**AVIS RELATIF À LA PROTECTION
CONTRE LES EVENTUELS EFFETS NOCIFS ET NUISANCES
PROVOQUÉS PAR LES RAYONNEMENTS NON IONISANTS
GÉNÉRÉS PAR DES ANTENNES ÉMETTRICES STATIONNAIRES**

Commune : CHATELET - Exploitant : ORANGE

Référence exploitant : 026C1_3 / 30238C1_1 / 40238C1_1 / 50238C1_1

Rapport n° 1402 / 2025

Figure 1 : Vue en plan des lieux de séjour et des points de contrôle

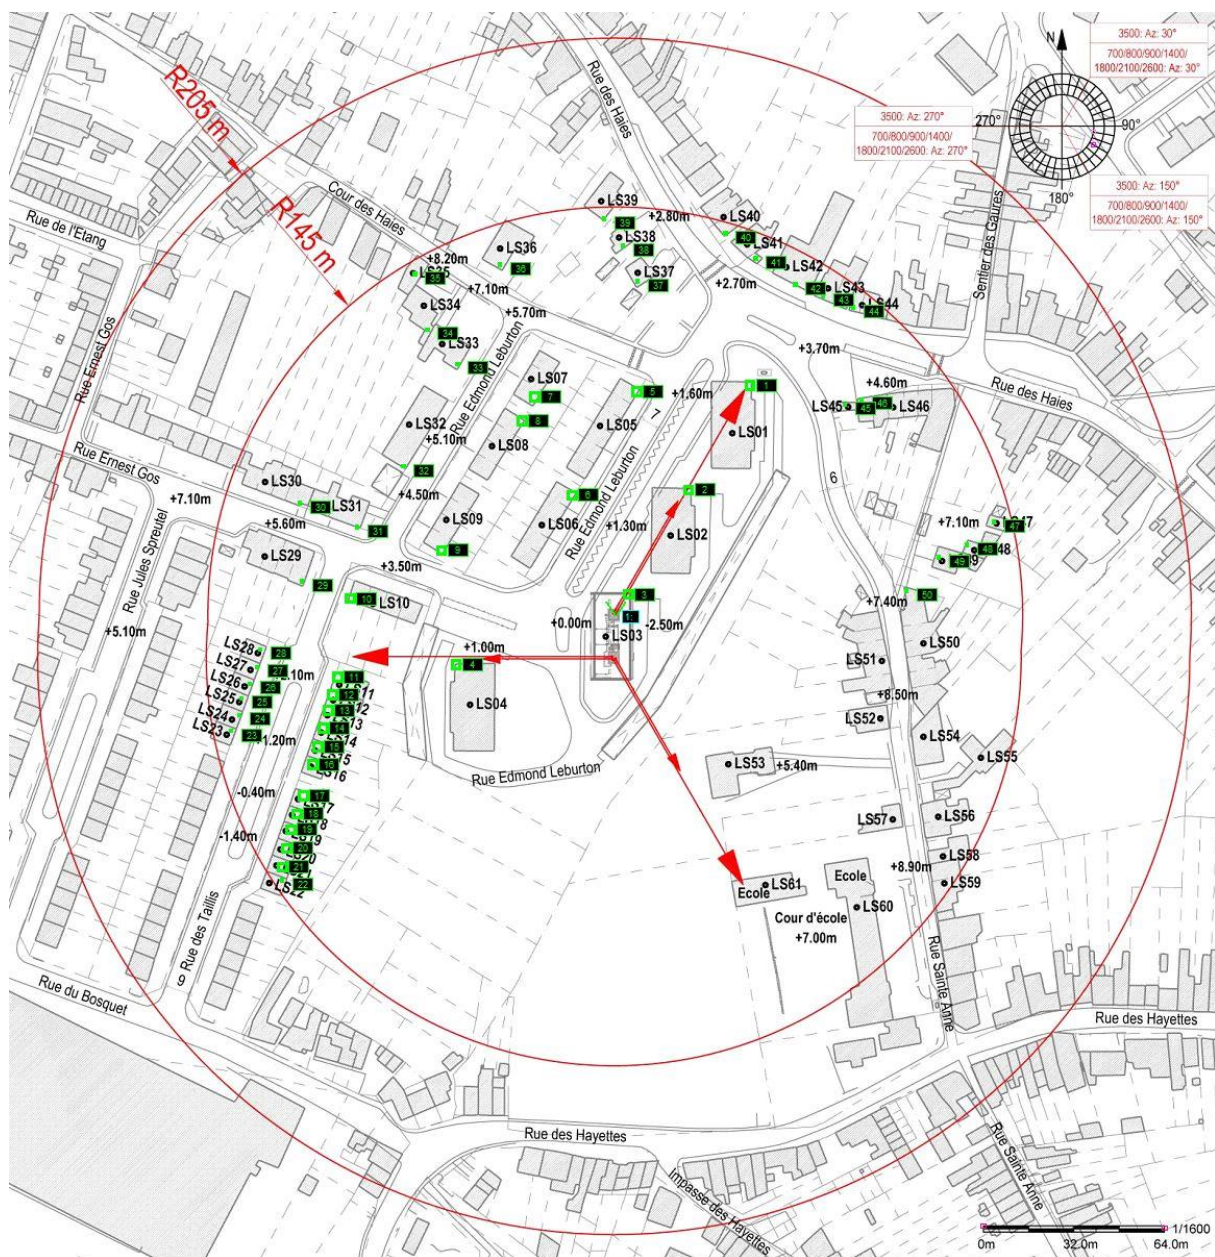
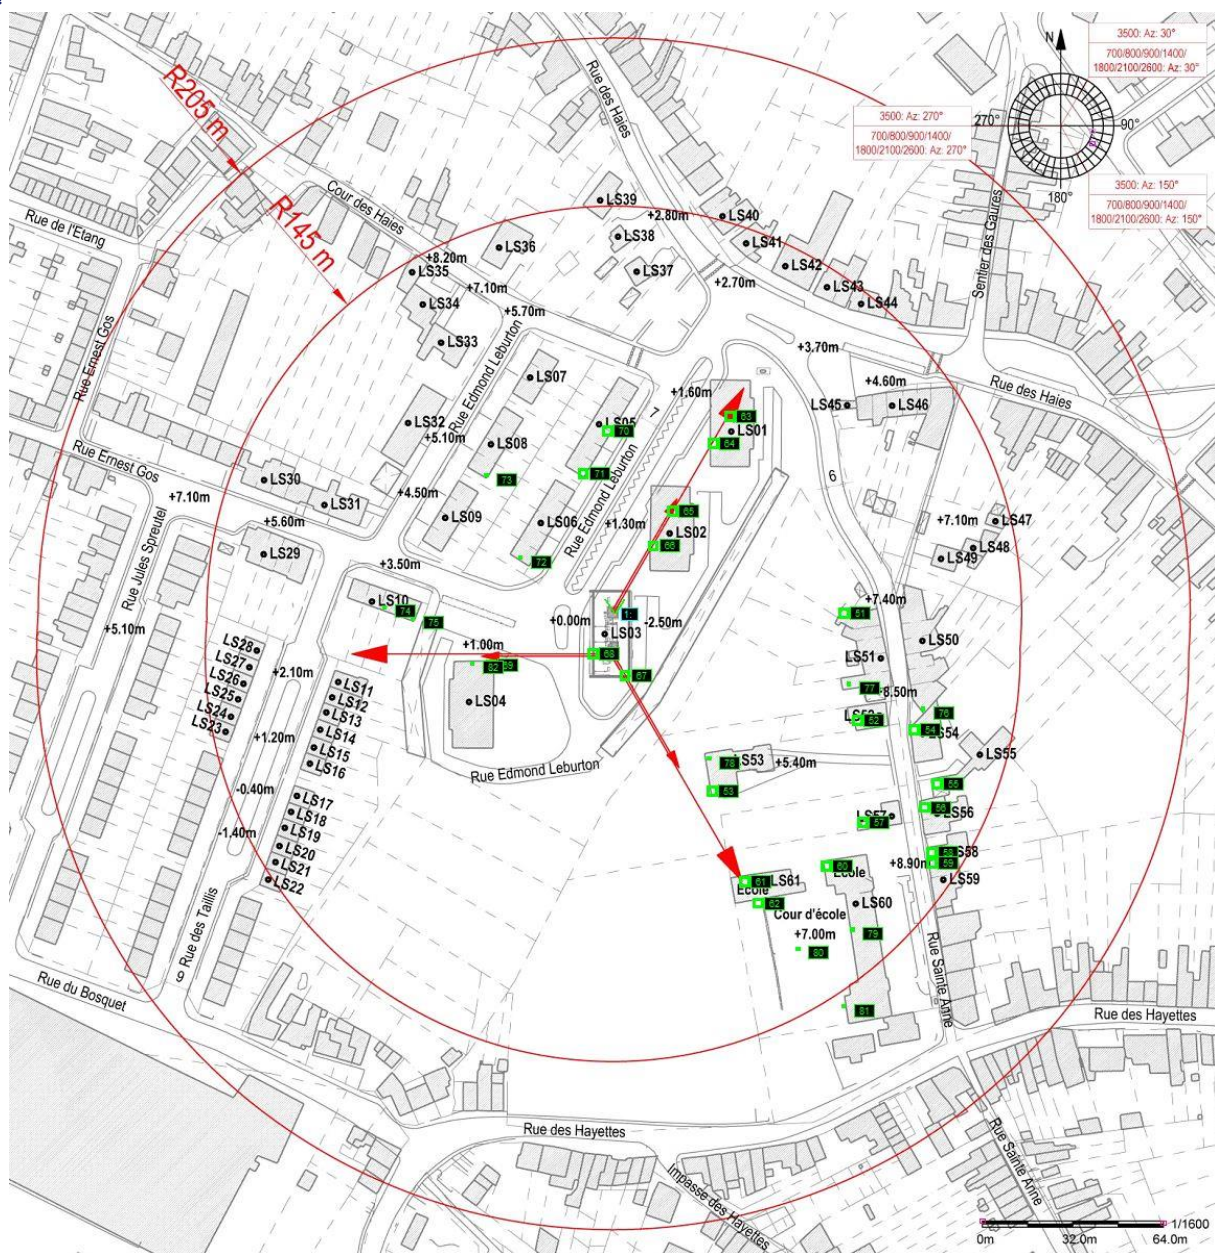
Les fréquences d'émission, la puissance rayonnée par chacune des antennes et leur gain permettent de déterminer le rayon de la zone à analyser. Tout dépassement de la limite par installation est exclu en dehors de cette zone. Le tableau 2 reprend les 35 LS² pour lesquels l'indice d'exposition est le plus élevé. Les différentes colonnes indiquent :

- le numéro du point de contrôle repris sur un des plans de la figure 1;
- le numéro du LS dans lequel se trouve le point de contrôle de la 1^{ère} colonne ;
- l'atténuation d'obstacle prise en compte pour le calcul de l'indice d'exposition dans le LS ;
- le résultat du calcul de l'indice d'exposition.

En ce qui concerne les antennes de l'installation mentionnées dans le tableau 1, la distance maximale à laquelle la limite pourrait être atteinte, à l'extérieur, est égale à 109,0 m. S'il n'y a pas de LS à une distance inférieure, les antennes respectent forcément la limite d'immission.

Dans le cas des LS situés à l'intérieur des bâtiments, une atténuation d'obstacle est prise en compte et il en résulte que la distance maximale à laquelle la limite pourrait être atteinte se réduit à 81,9 m.

Les résultats de l'évaluation décrite au paragraphe 4 indiquent que les antennes émettrices stationnaires de l'installation faisant l'objet du présent avis ne produisent pas, dans un lieu de séjour, un rayonnement électromagnétique maximum supérieur aux limites fixées à l'article 4 du décret.

Figure 2 : Vue en plan des installations d'antennes dans un rayon de 300 mètres autour de l'installation faisant l'objet de la demande d'avis

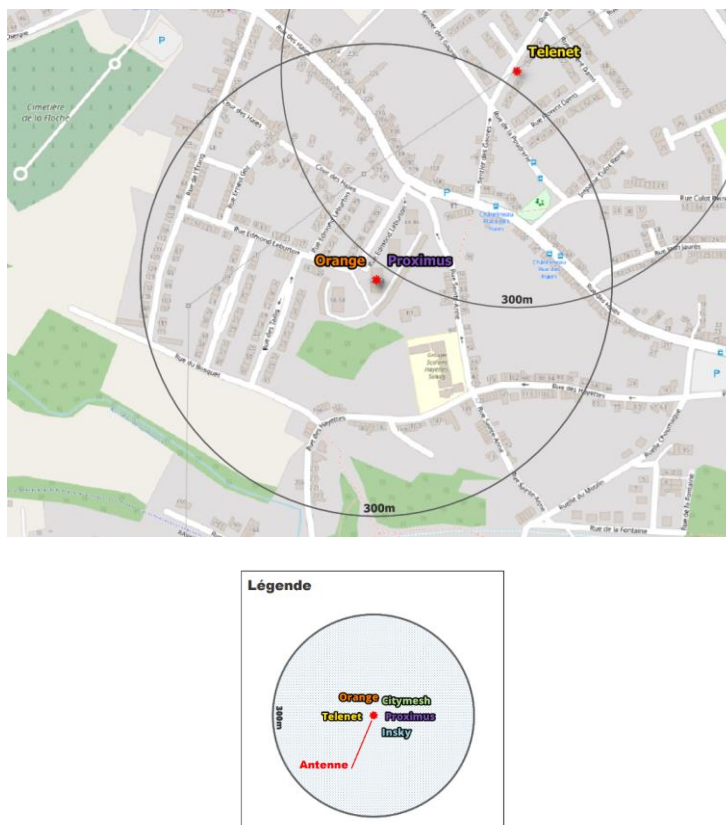
Le plan en projection verticale de la figure 2 indique la localisation des installations d'antennes émettrices stationnaires visées par le décret et situées dans un rayon de 300 mètres autour de l'installation référencée dans le paragraphe 2 et localisée au centre du cercle. Les données de localisation de ces antennes et les avis correspondant sont accessibles via le cadastre en ligne des antennes émettrices stationnaires⁸. Les installations prises en compte dans l'évaluation du respect de la limite cumulative sont les installations d'antennes émettrices déclarées en service par l'exploitant à la date du présent avis, à l'exception de l'installation référencée dans le paragraphe 2 et éventuellement d'autres installations ayant fait l'objet d'une demande d'avis à la même date et qui sont situées à l'intérieur de la zone de 300 mètres de rayon.

- il y a au plus 4 installations d'antennes émettrices stationnaires présentes dans la zone d'évaluation de 300 mètres de rayon représentée dans la figure 2, y inclus l'installation référencée dans le paragraphe 2 : la limite cumulative définie à l'article 4, §2 du décret est nécessairement respectée dans les lieux de séjour à l'intérieur de la zone d'évaluation de 300 mètres de rayon ;

- b) il y a exactement 5 installations d'antennes émettrices stationnaires présentes dans la zone d'évaluation de 300 mètres de rayon représentée dans la figure 2, y inclus l'installation référencée dans le paragraphe 2 et il existe, pour 3 ou 4 de ces installations, un avis attestant le respect de la limite abrogée de 3 V/m : la limite cumulative définie à l'article 4, §2 du décret est nécessairement respectée dans les lieux de séjour à l'intérieur de la zone d'évaluation de 300 mètres de rayon ;

- c) dans tous les autres cas, il a été vérifié que la limite cumulative définie à l'article 4, §2 du décret n'est pas dépassée dans les lieux de séjour sur base du nombre d'installations localisées dans la zone d'évaluation de 300 mètres de rayon représentée dans la figure 2, de leur localisation ainsi que des données inscrites dans la figure 1 et au paragraphe 4 du présent avis et dans les avis attestant le respect de la limite par installation ou de la limite abrogée de 3 V/m relatifs aux autres installations reprises dans la figure 2.

Compte tenu des considérations ci-dessus, il apparaît que l'intensité du rayonnement électromagnétique généré, dans les lieux de séjour situés dans un rayon de 300 mètres autour de l'installation référencée dans le paragraphe 2, par l'ensemble des antennes émettrices stationnaires de l'ensemble des exploitants du même site d'antennes émettrices stationnaires respecte la limite fixée à l'article 4, § 2 du décret.
